SERVICE INFO – INA 0060

Визуальная разница между коромыслами 422 0102 10 и гидрокомпенсаторами 420 0222 10

Рис 1: Конструкция 1

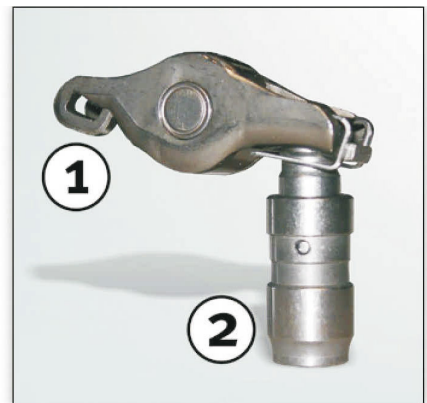
- (1) 422 0076 10 (заменен)
- (1) 422 0102 10 (новый)
- (2) 420 0221 10 (заменен)
- (2) 420 0222 10 (новый)

При замене коромысла и гидрокомпенсатора обратите внимание, что возможно применение двух вариантов конструкции (см. рис 1 и 2).

В настоящий момент Schaeffler Automotive Aftermarket поставляет версию, показанную на рис 2, которая может быть использован для замены версии, изображенной на рис. 1.

Всегда заменяйте оба компонента! Всегда заменяйте полный набор, если один из компонентов механизма компенсации клапанного зазора вышел из строя. Чтобы избежать повторного ремонта и дополнительных расходов заменяйте коромысло и гидрокомпенсатора одновременно.
